APRECIACIÓN HIDROLÓGICA DE LA CONDICIÓN DE DRENAJE PLUVIAL ÁREA DE LA COMUNIDAD EL COQUÍ, BO. AGUIRRE, SALINAS, PUERTO RICO

Dr. Carlos Conde Costas
Hidrólogo - Ecólogo

Abril 2023

Figura 2 - Localización geográfica de las áreas de interés y su relación con la cuenca y sistema de drenaje de la **Quebrada Sin Nombre**.
 (Cuadrángulos topográficos de *Central Aguirre* y *Cayey USGS*).

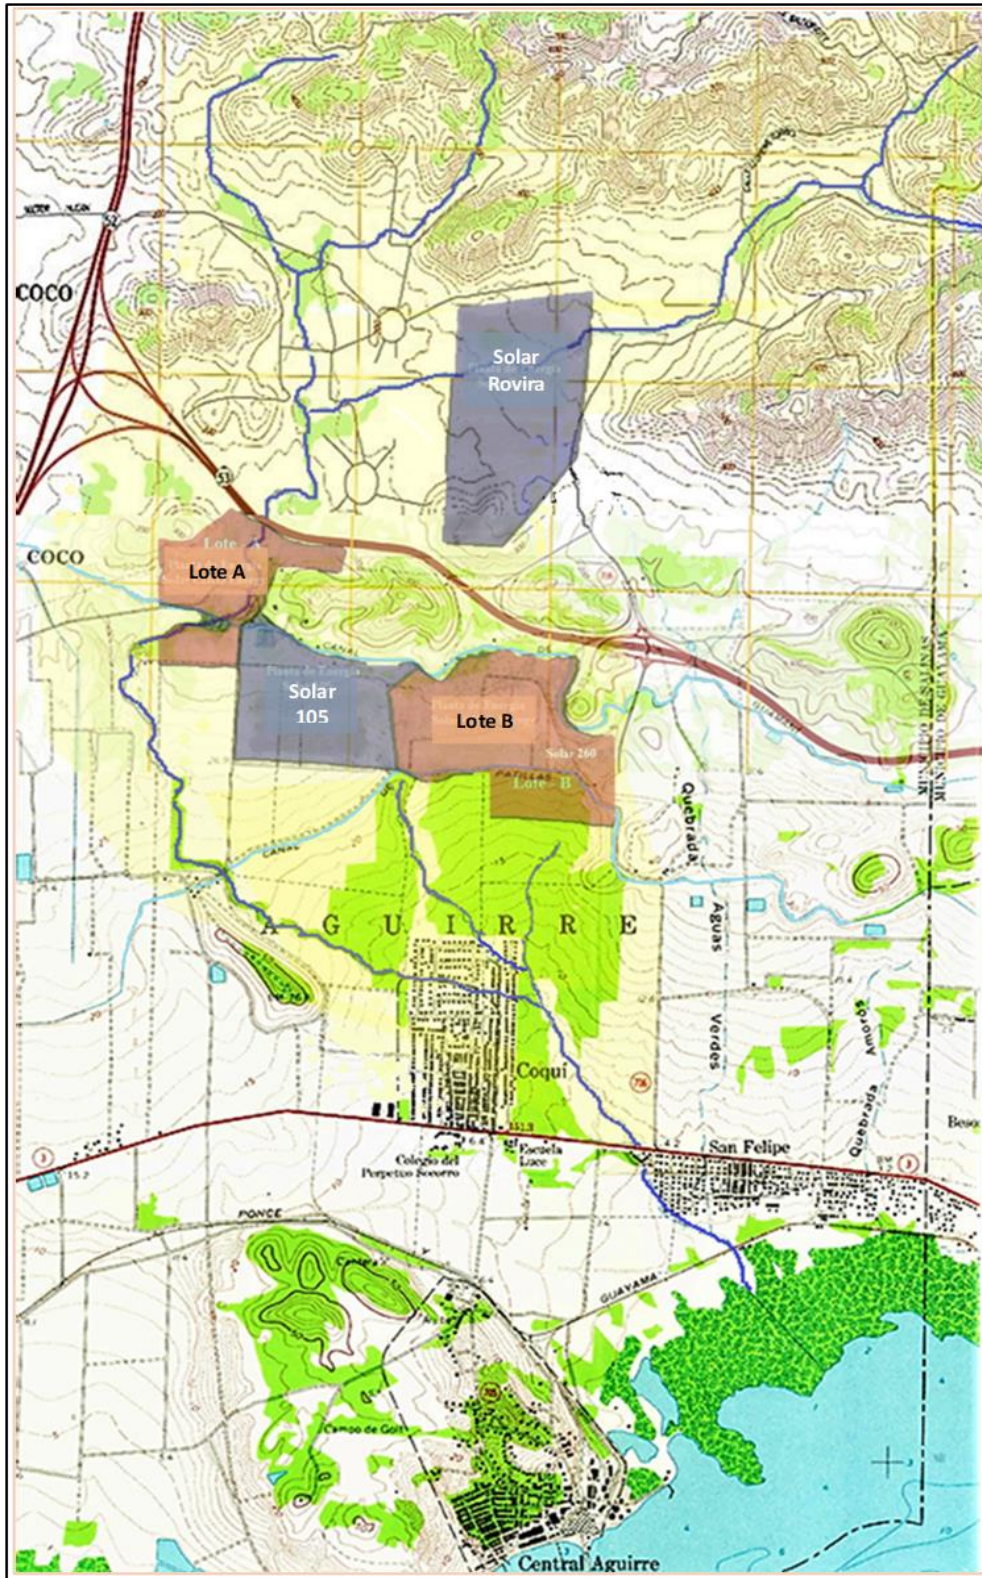
Aceptando que el uso de terreno actual potencia cambios significativos tal omisión no permitió la consideración de medidas correctivas aceptables y eficaces. Se resalta el hecho de que las contenciones implantadas no han evitado el transporte excesivo de sedimentos en las aguas que recibe el cauce de la quebrada y que descargan al estuario de la **Reserva Nacional de Bahía de Jobos**, poniendo en precario la salud y bienestar del ecosistema (ver *Figura 2*).

Figura 3 - Relación del cauce de la **Quebrada Sin Nombre** con la comunidad **El Coquí** y las parcelas del proyecto de energía solar **CIRO One**, Barrio Aguirre, Municipio de Salinas.
(Foto base: *Google Earth*)

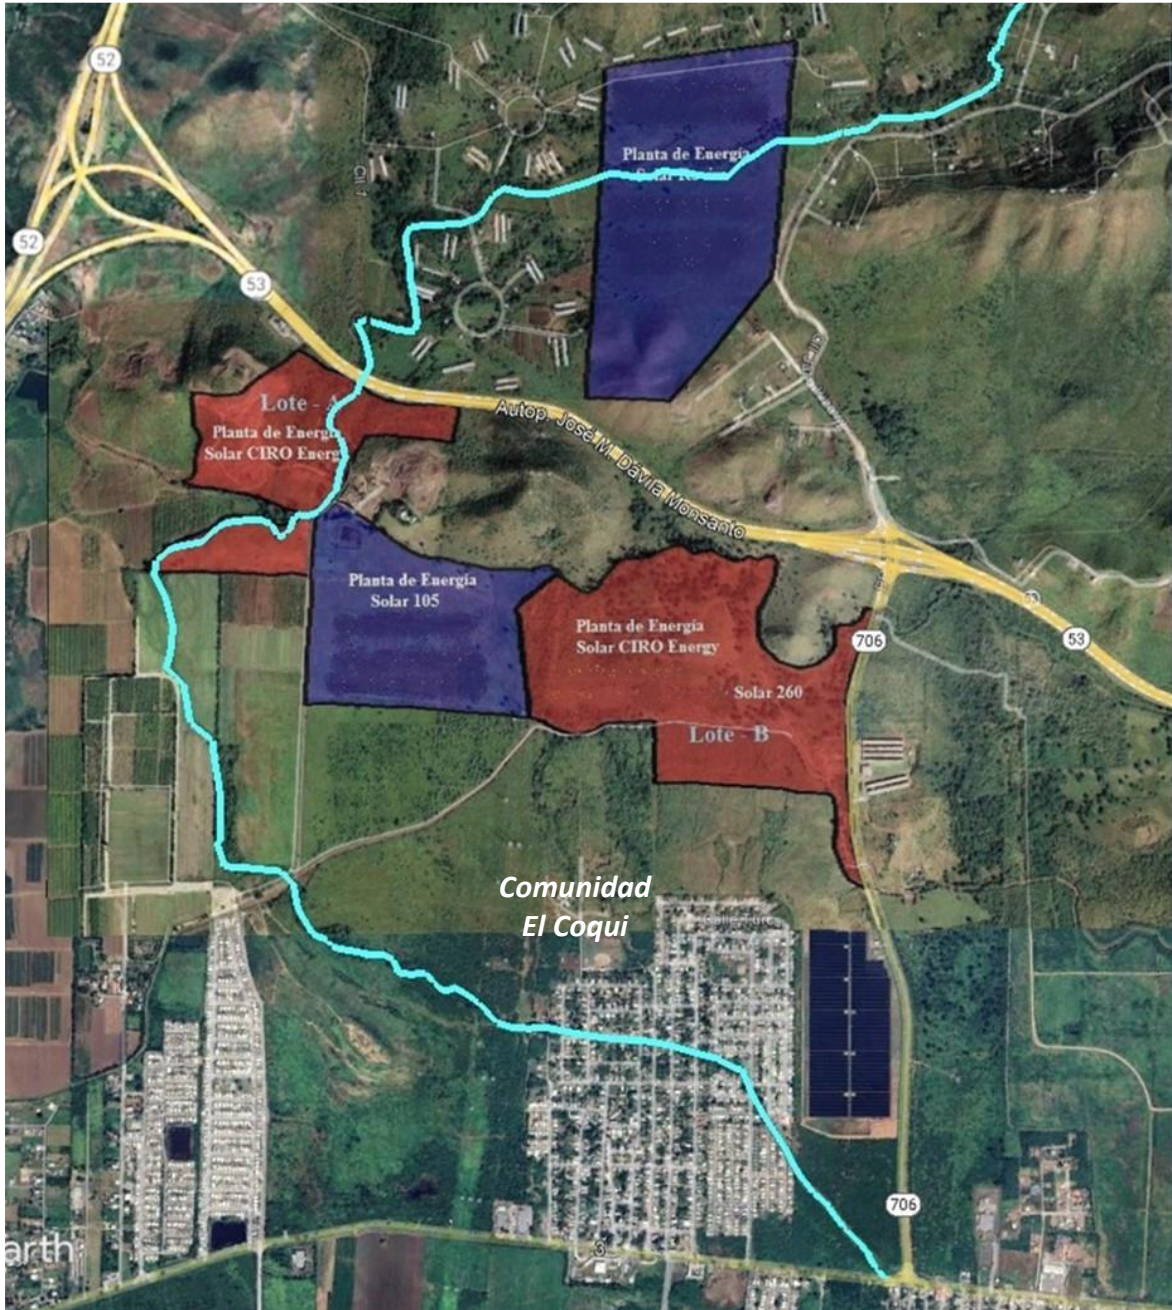
El documento requerido constituye una pieza central en el proceso evaluativo y decisorio y permite la toma de decisiones bien fundamentadas. Por ser de interés al estado proteger y conservar los recursos y bienes naturales se espera la identificación, inclusión y consideración de **sistemas naturales** asociados (colindantes o cercanos). No obstante, en su acercamiento hidrológico la **DIA** sometida **no** menciona ni incluye la **Quebrada Sin Nombre**, aun cuando al norte de la **PR-53** su cauce atraviesa unos **600 m** del predio correspondiente al **Solar Rovira** mientras que al sur de la referida vía discurre unos **500 m** por el **Lote A** y otros **500 m** por la colindancia oeste del predio (**Figura 3**).

Los terrenos del proyecto **CIRO One Salinas** ocupan un **15 %** de la cuenca y son participe de la regulación y dinámica del sistema de drenaje pluvial asociado. El que una porción del cauce de la **Quebrada Sin Nombre** interacciona directamente con el predio colindante a la **PR-53 (Lote A) (Figura 3)** advierte un trastoque a la condición del drenaje gradiente abajo del mismo. Reconociendo el potencial de las modificaciones para alterar procesos y componentes del ciclo hidrológico y la precaria condición del sistema de drenaje en el área de la comunidad **El Coquí** resulta mandatorio procurar las determinaciones hidrológicas-hidráulicas omitidas.

Figura 4 – Detalle del mapa de inundación generado por la **Agencia Federal para el Manejo de Emergencias** para la sección de cauce que discurre a través de la comunidad **El Coquí**. (Mapa FEMA # 72000C2105J, Noviembre 2008).

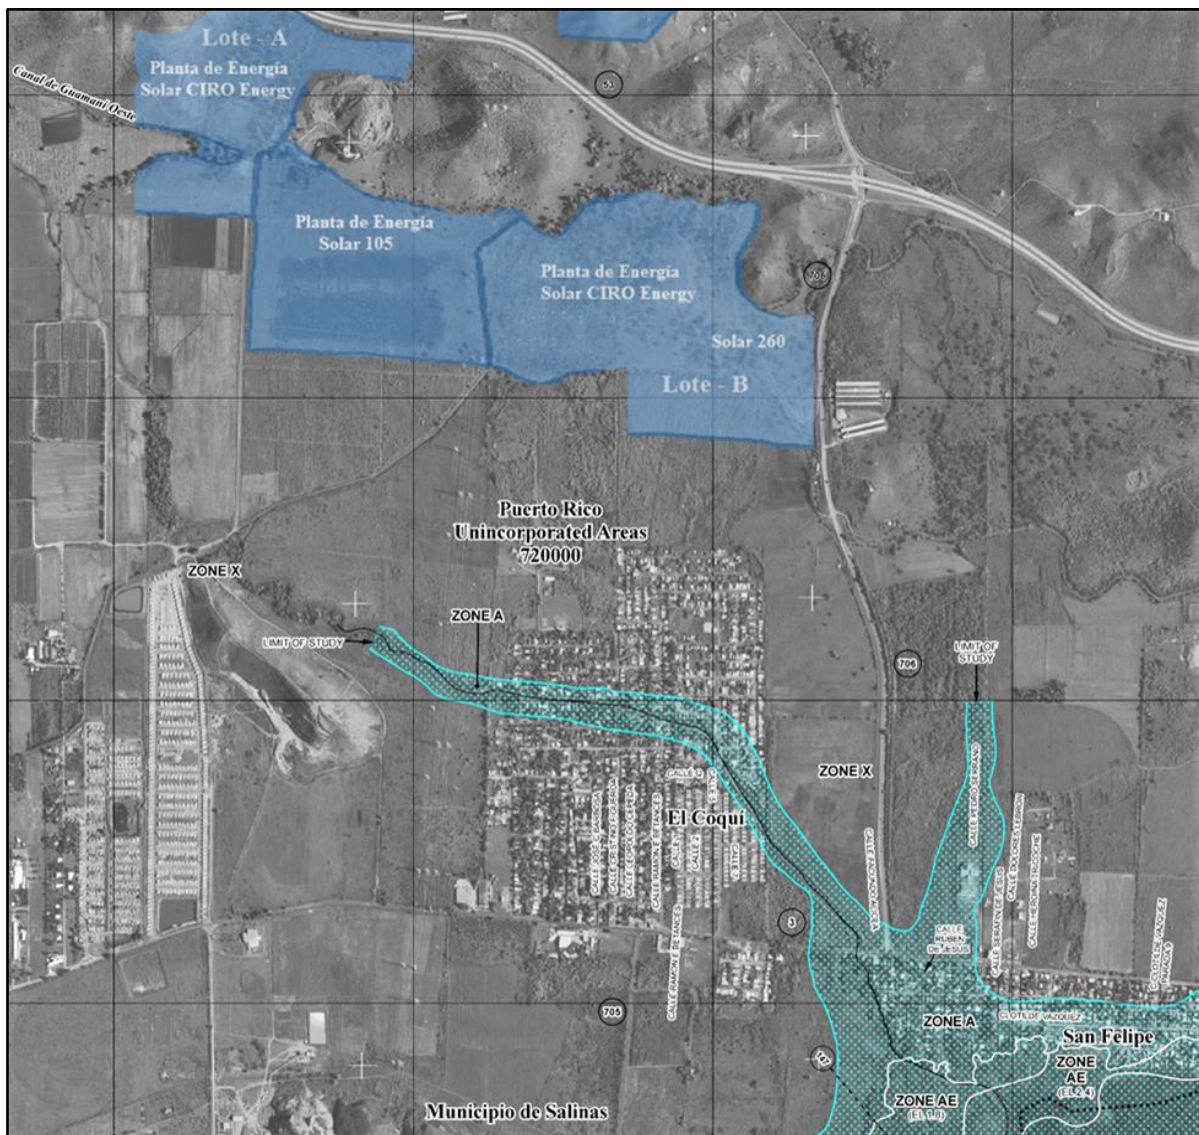
Se reconoce que bajo eventos de lluvia mayores la comunidad experimenta desbordamientos en la sección del cauce que discurre a través de esta. Para el trayecto la **Agencia Federal para el Manejo de Emergencias (FEMA)** ha generado un mapa (**Figura 4**) que registra los niveles de inundación para el evento de lluvia de **24** horas con frecuencia de **100** años. El impacto del desborde se puede extender hasta unos **150** m de los bancos.
